Pratica ARPAE – AAC Metropolitana n. 26366/2020

PROCEDURA VAS/VaISAT art. 18 LR 24/2017

***Istruttoria di VAS/VaISAT sull'Accordo di Programma ex art. 60 L.R. 24/2017, in attuazione dell'Accordo Territoriale, avviato dal Comune di San Pietro in Casale, come da comunicazione trasmessa alla Città metropolitana con Prot. n. 34009 del 15.06.2019, per la realizzazione del "Polo Logistico di Altedo-San Pietro in Casale area Ex Zuccherificio".
Parere preventivo di valutazione ambientale.***

RELAZIONE ISTRUTTORIA

SCENARIO 2 – BARRIERA ACUSTICA

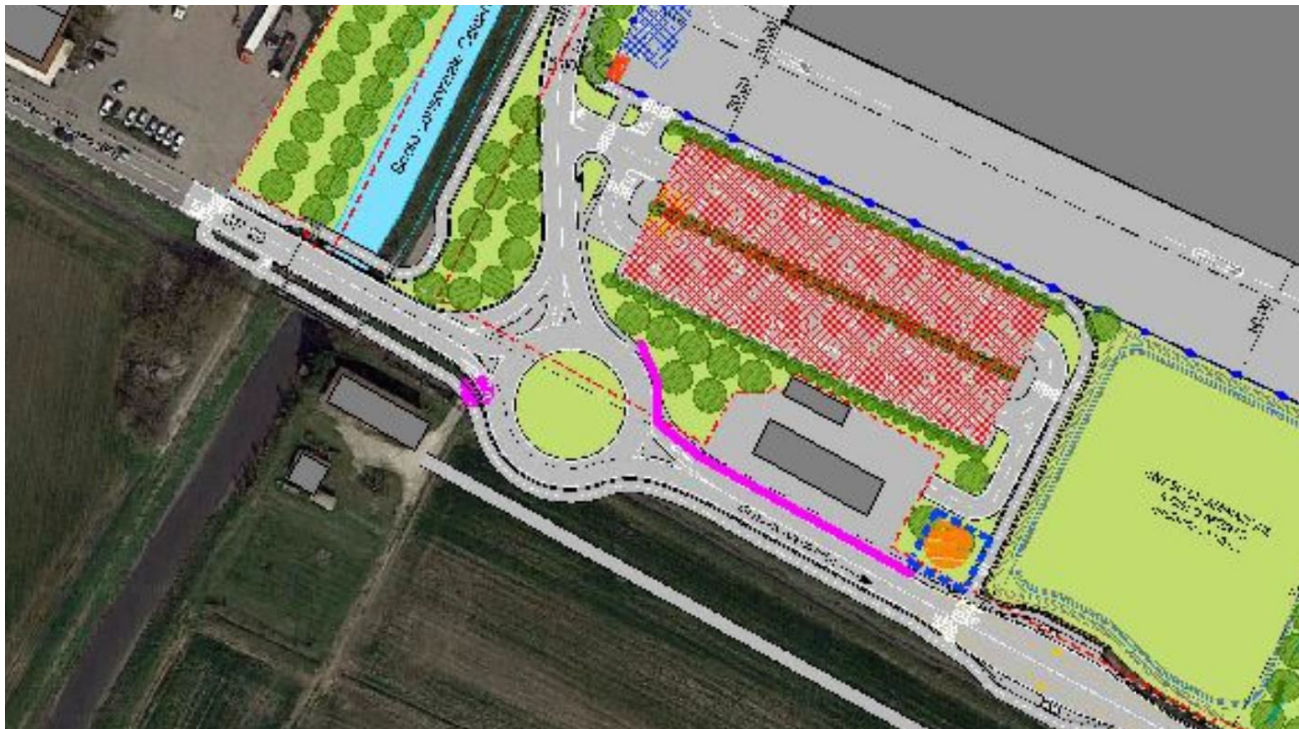
Visto il ridotto margine tra i livelli stimati al ricettore e i limiti di fascia, margine minore dell'incertezza della modellistica previsionale, è stato individuato un intervento di tipo 2. consistente nell'installazione di una barriera fonoassorbente prospiciente al ricettore di lunghezza pari a circa 90 m e altezza pari a 4 m, posizionata come indicato in figura.

Per valutare compiutamente l'efficacia della barriera acustica sono stati inseriti due nuovi punti di verifica in corrispondenza della residenza, uno lungo la facciata est e uno lungo la facciata ovest. L'installazione della barriera acustica risolve, a livello previsionale, le potenziali non conformità con un adeguato margine di sicurezza.

Qualora a seguito di verifiche, che necessariamente dovranno essere effettuate nelle successive fasi di progettazione, dovesse risultare che mediante le tipologie di intervento proposte non sia tecnicamente conseguibile il raggiungimento dei valori limite di immissione, oppure qualora ulteriori e successive valutazioni tecniche, economiche o di carattere ambientale dovessero escludere la possibilità di realizzare gli interventi proposti, potranno essere effettuati interventi direttamente sul ricettore in modo tale da garantire il rispetto dei valori di cui all'art. 6 comma 2 del D.P.R. 142/2004 all'interno dell'ambiente abitativo.
